Bijlage 1: Amstelwijck algemeen

**VERSLAG OVERLEG GEMEENTE - ABB
AMSTELWIJCK**

AMSTELWIJK PLAN ABB, DORDRECHT LAAN VAN LONDEN - REEWEG ZUID MAATVOERING ONDERGRONDSE INFRA CONCEPT

Opmerkingen Gemeente DO-stbk VO-IP Amstelwijck Park

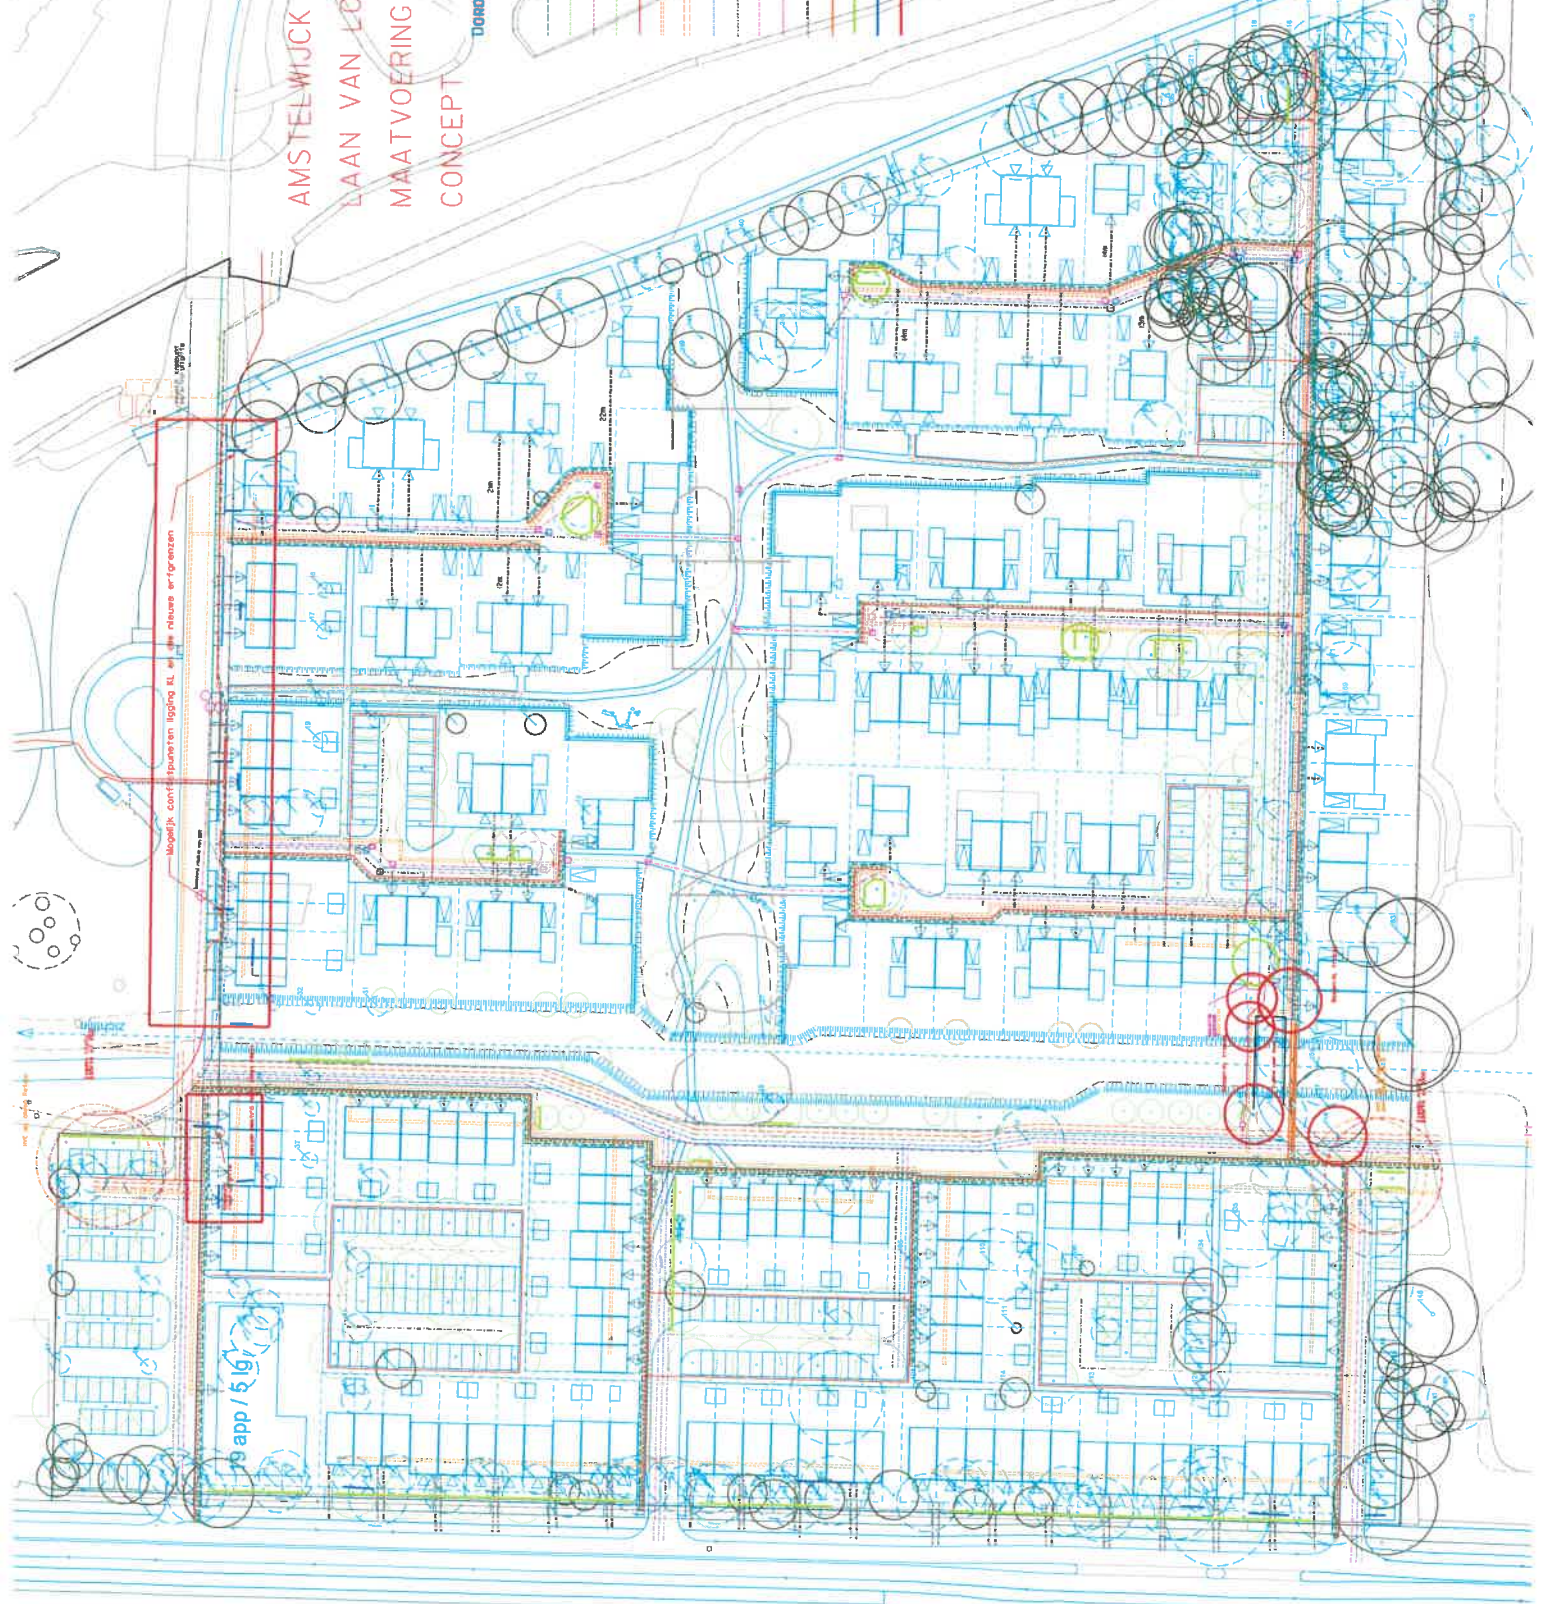
- Goede reactie op tekening [REDACTED] met ondergrondse infra is gewenst;
- Positie meterkast en invoer leidingen van alle woningen;
- Afwijkende profielen ondergrondse infra zijn van toepassing;
- Rioleringsplan (doorverbinden van de strengen op de doodlopende hofjes);
- Trafo huisjes, welke willen we net op een andere plek. Trafo het liefste aan overzijde (noordzijde) naast de zijgevel, bouwnummer 94;
- Raadpleeg de aanvullende aandachtspunten en vragen op tekening: Amstelveen_KL_new_ABB_11-9-2020;
- Openverharding/gras/kleine struiken op tracés kabels en leidingen (m.u.v. riool en stadsverwarming);
- Geen bandenlijnen of kolken op tracés kabels en leidingen (m.u.v. riool en stadsverwarming);
- Aandacht voor ruimte voor alle ondergrondse infra op minimaal 1,0 m naast de brug.
